改善箇所説明図

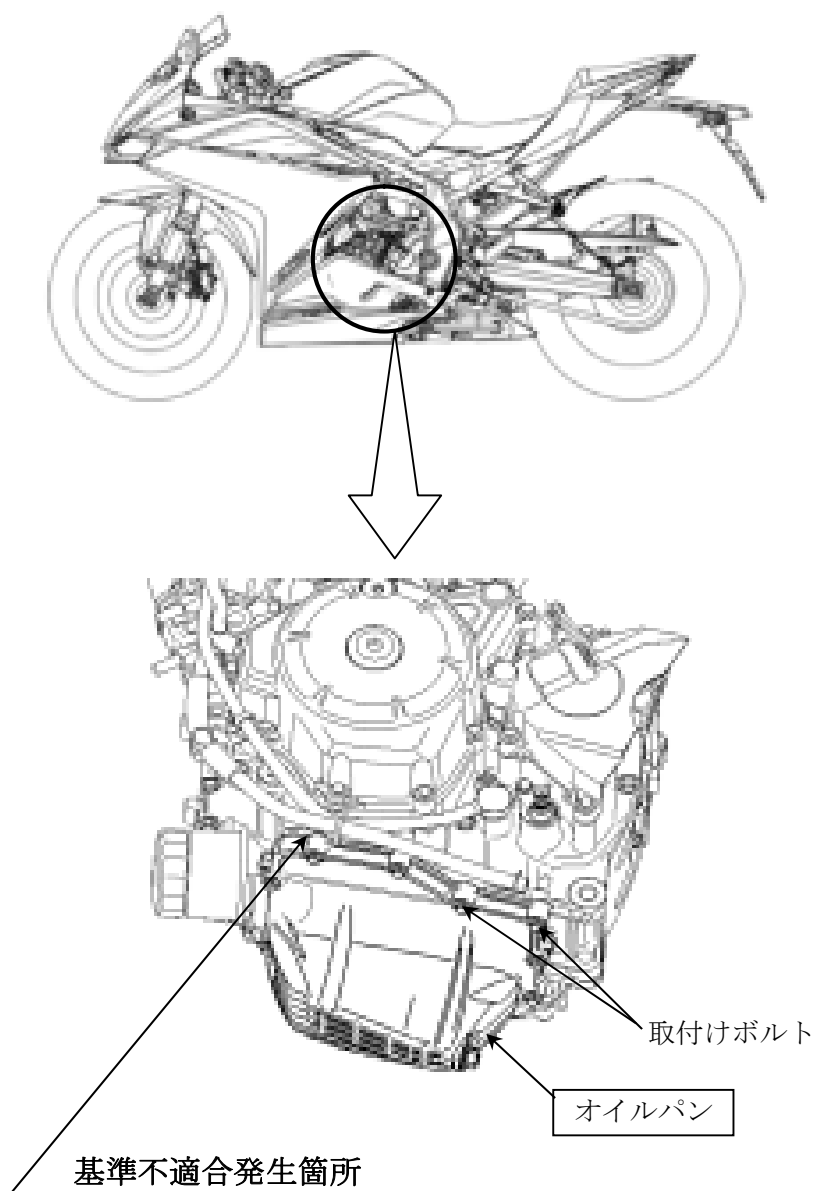
〔 原動機のオイルパンにおいて、塗装が不適切なため、走行中の原動機からの熱影響により取付けボルトが緩むことがある。そのため、そのまま使用を続けると、オイルパンからエンジンオイルが漏れ、最悪の場合、漏れたオイルが後輪タイヤに付着し、転倒するおそれがある。 〕

全車両、オイルパンを良品と交換する。

識別：車台番号打刻部付近に赤色の識別ラベルを貼付する。
